島根原子力発電所 2号炉 審査資料	
資料番号	EP-080 改 05
提出年月日	令和3年5月10日

気象資料の変更に伴う 島根原子力発電所原子炉設置許可申請書 の変更について

中国電力株式会社

気象資料の変更に伴う島根原子力発電所原子炉設置許可申請書の変更について

第2.4-15図 年間大気安定度別風配図 (標高28.5m, 地上高20m)

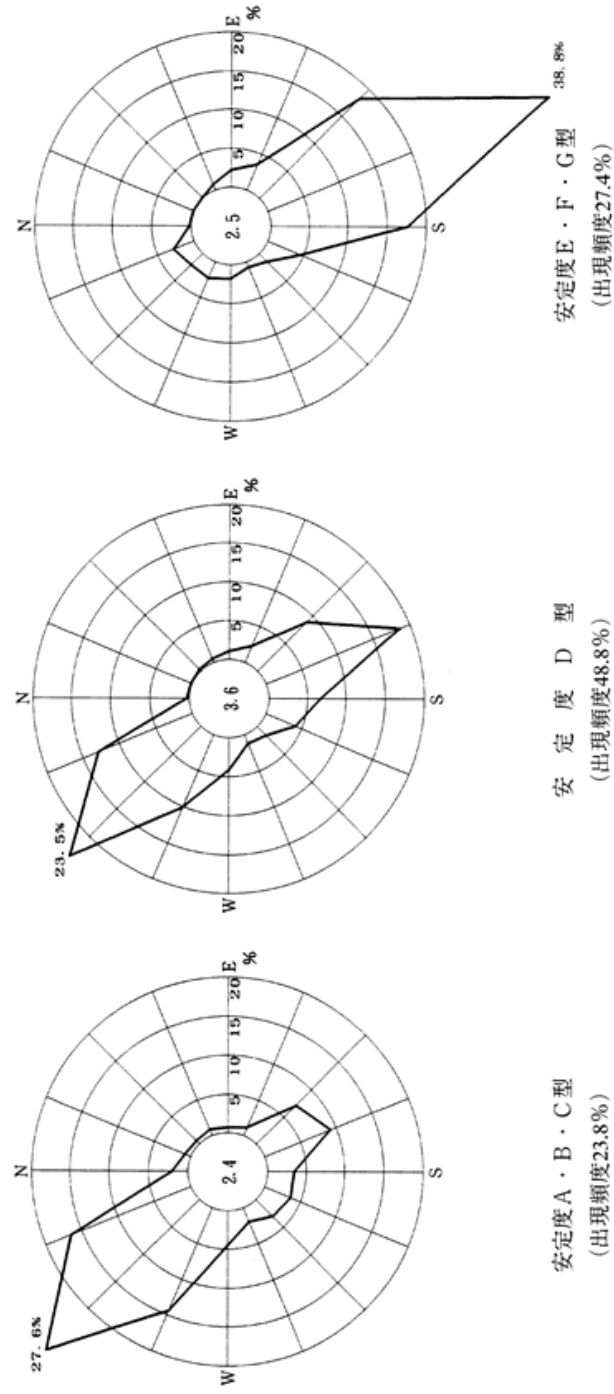
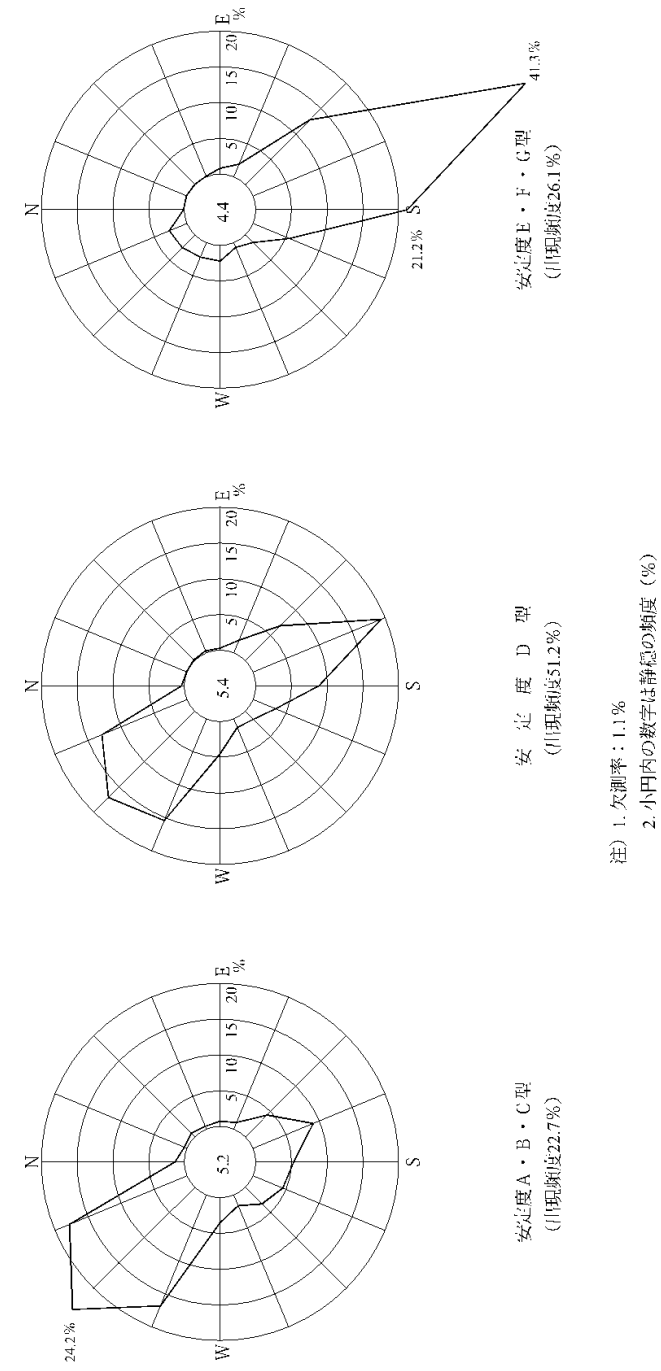
・気象期間の変更
大気安定度の出現時における風配図については、1996年と2009年とで大きな違いはなく、拡散の小さいE・F・G型の大気安定度が出現しているときには陸側から海側へ風が吹いている頻度が高く、拡散の大きいA・B・C型の大気安定度が出現しているときには、海から陸側へ向かう頻度が高くなっている。この傾向は地上風にて顕著となっているが、高所風においても同様である。

第 1 図 年間大気安定度別風配図 (標高 28.5m, 地上高 20m)

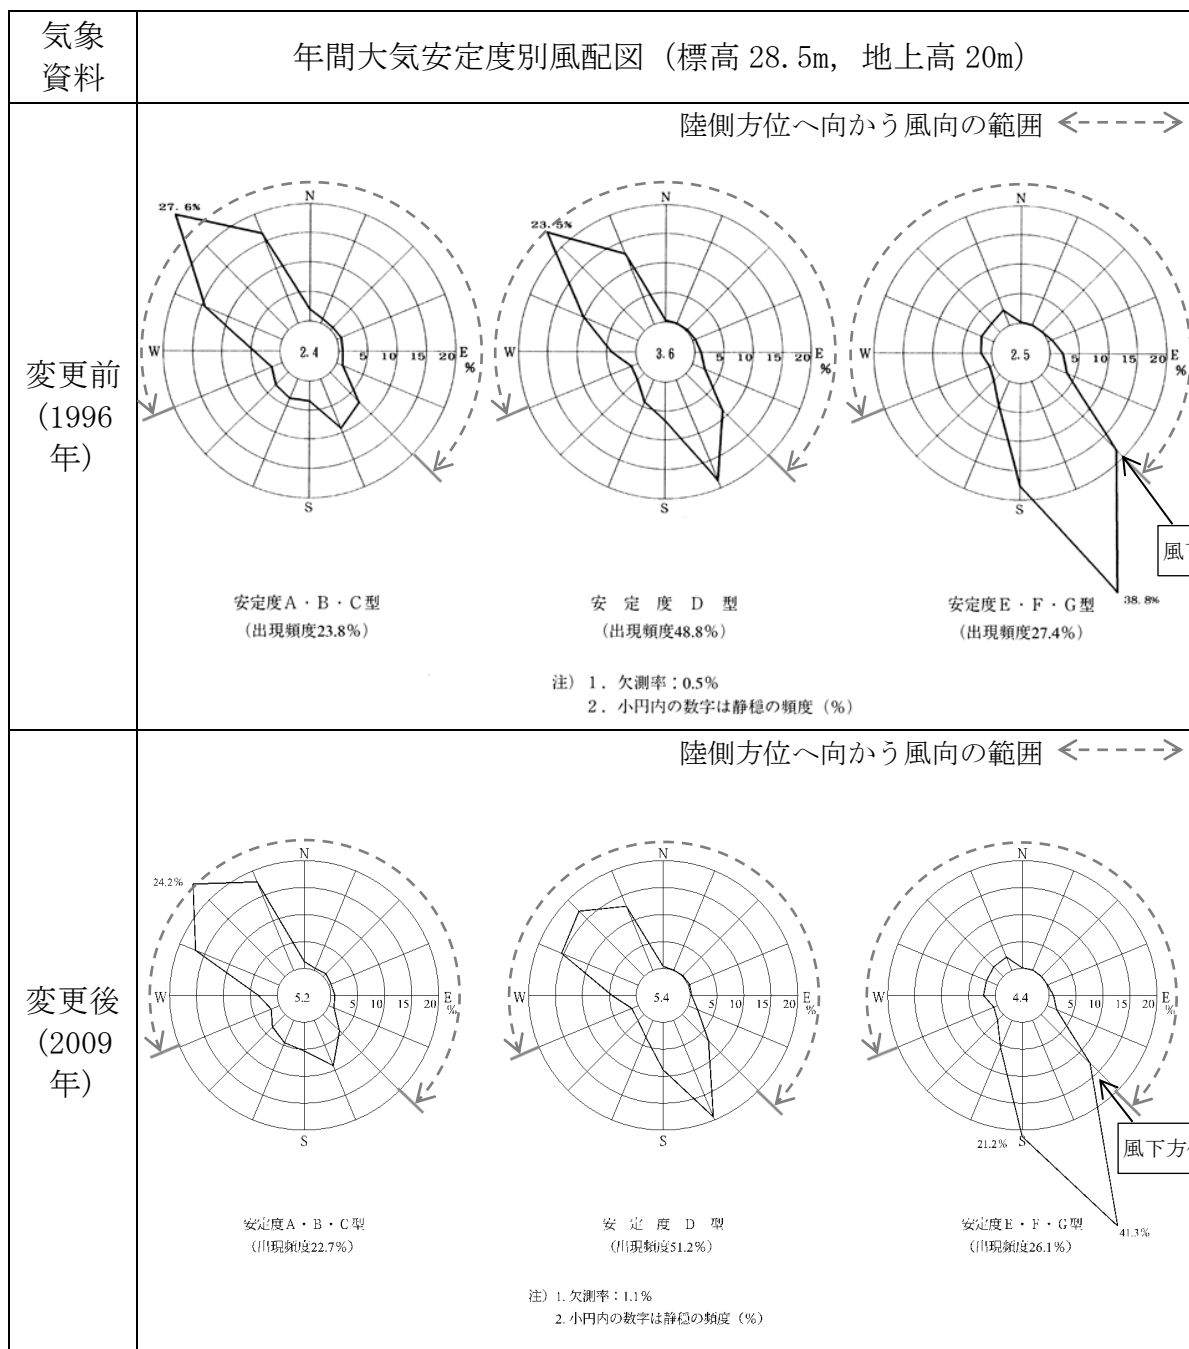
主蒸気管破断（設計基準事故）時の拡散評価の特徴として，相対濃度の評価結果が，NW方位において突出して大きい。これは，第1図に示すとおり，地上風において，拡散の小さいE・F・G型の大気安定度が発生しているときの風向出現頻度が特に高い風下方位N（風向S）から風下方位NW（風向SE）までの範囲と，陸側方位であるENE方位からNW方位までの範囲が重なっているところがNW方位のみであることによる。なお，この傾向は気象資料の変更前後において変化がない。

第1図より、大気安定度E・F・G型出現時の風下方位NW（風向SE）の出現頻度が減少していることが分かる。

第 2 図 年間大気安定度別風配図（標高 130m，地上高 115m）

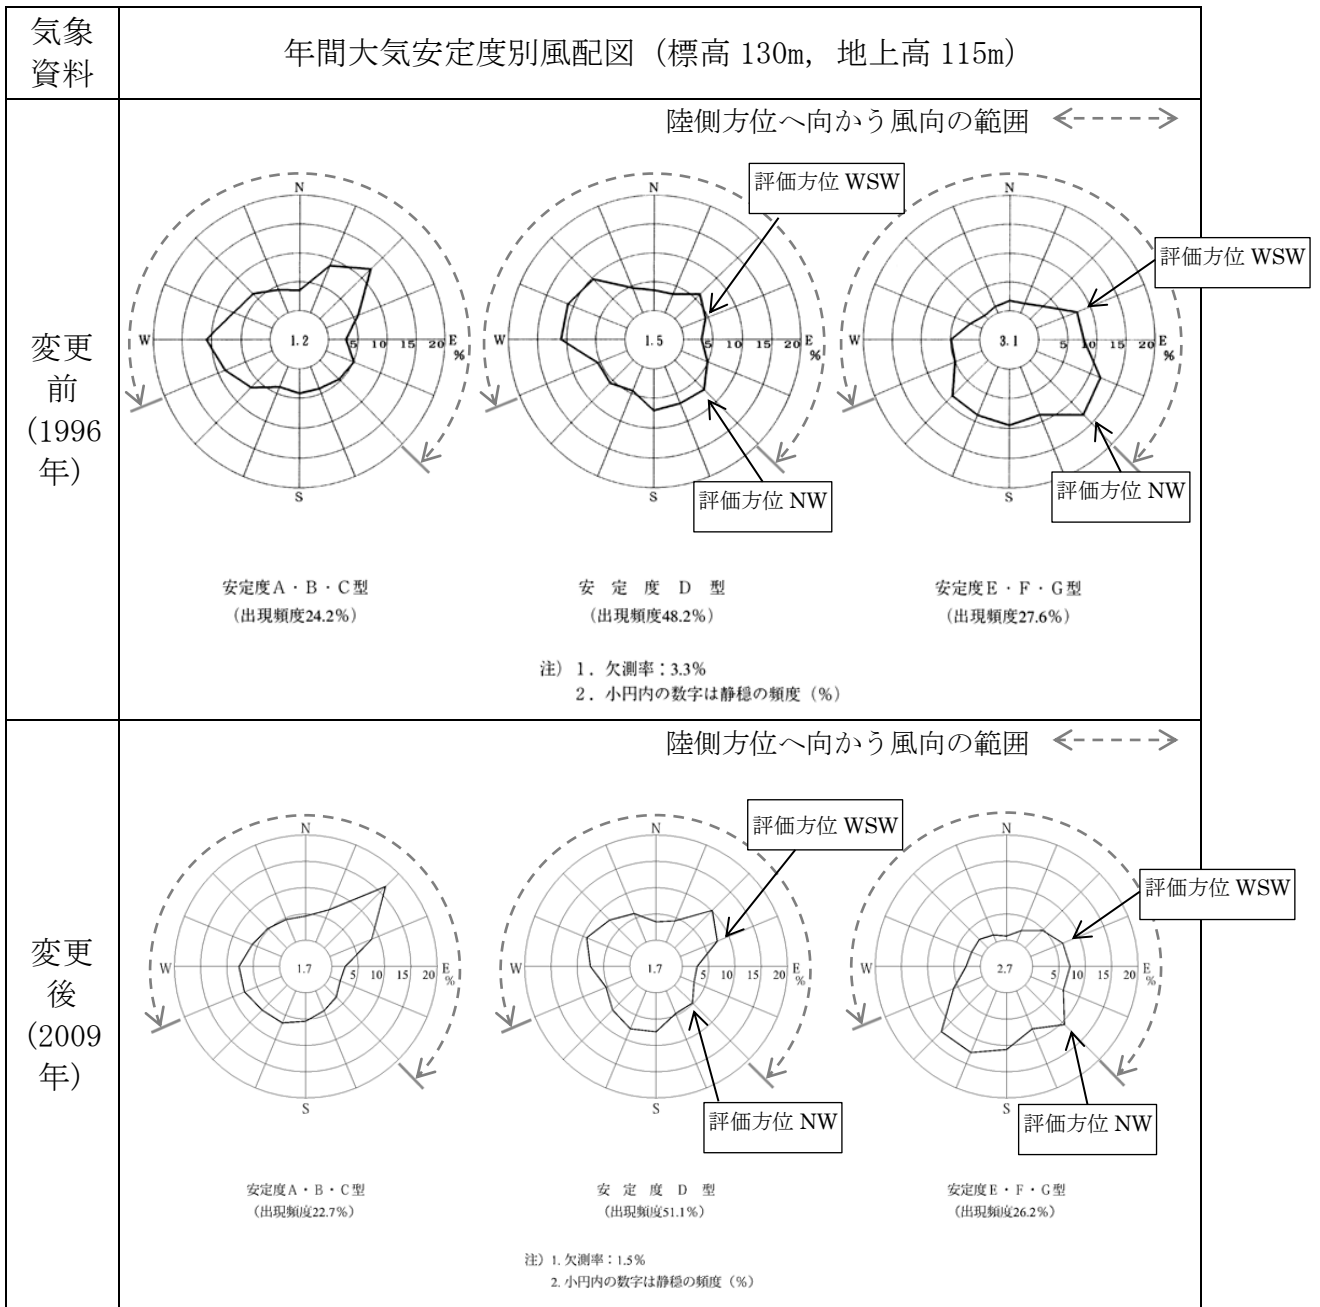
第2図のとおり、変更前後において、拡散の小さい大気安定度E・F・G型における風下方位NW（風向SE）の出現頻度が減少したことにより、NW方位における相対線量の累積出現頻度97%の値が減少したと考えられる。
